VOS REF. PC06317823V0033

REF. DOSSIER COT-PCC-2023-63178-CAS-187663-H5B8Q9

OBJET PC06317823V0033

Lieu-dit Les Liste

R-RA-ISSOIL61LIGNA-LAPL-ISSOIRE-6-F

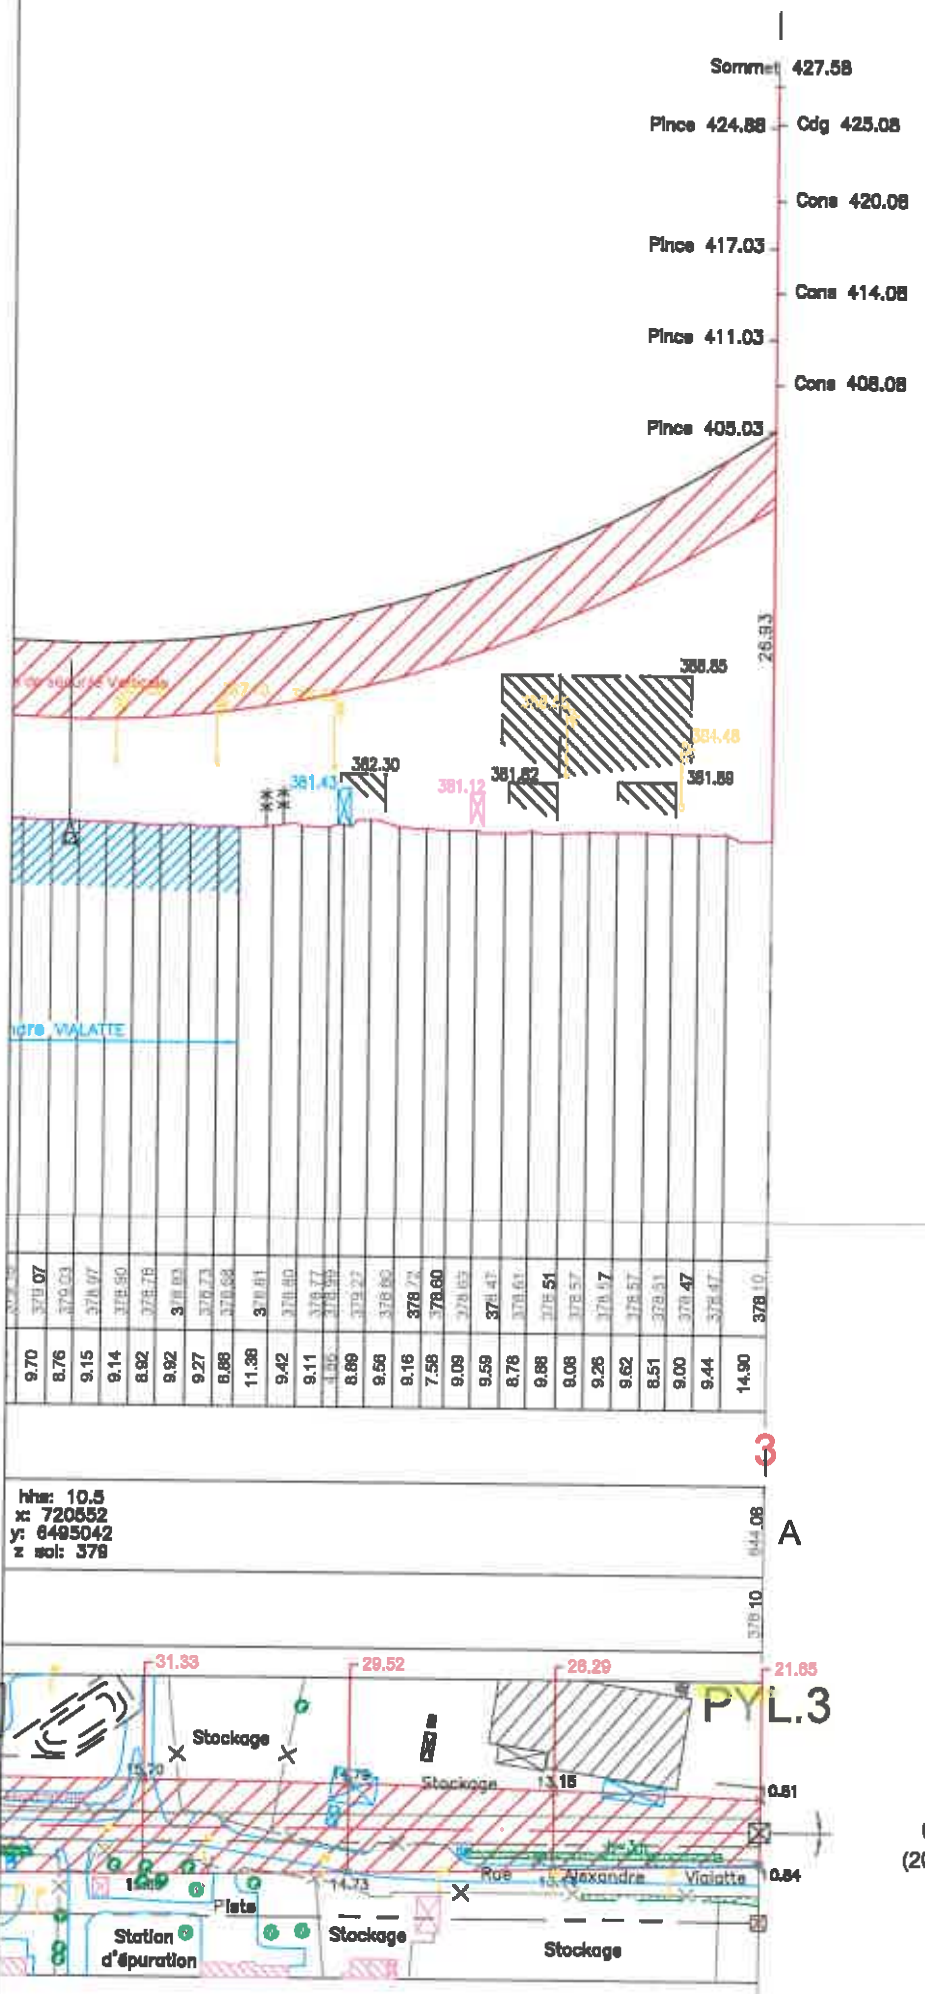
Au vu des éléments du dossier de demande d'autorisation que vous avez bien voulu nous communiquer, il s'avère que la construction projetée respecte la distance minimale par rapport à nos ouvrages prescrite par l'arrêté fixant les conditions auxquelles doivent satisfaire les distributions d'énergie électrique (dit « Arrêté technique »).

Sous la ligne, la distance minimale verticale à respecter est de 5 mètres entre le point le plus bas des câbles conducteurs, ceux-ci étant positionnés dans les conditions les plus défavorables de température, et le point le plus haut de la structure (notée "zone interdite" sur notre plan profil en long).

A proximité immédiate de la ligne, la distance minimale horizontale à respecter est de 5 mètres. Cette distance doit tenir compte de l'effet de vent sur les câbles conducteurs (notée "emprise de sécurité horizontale" sur notre plan profil en long).
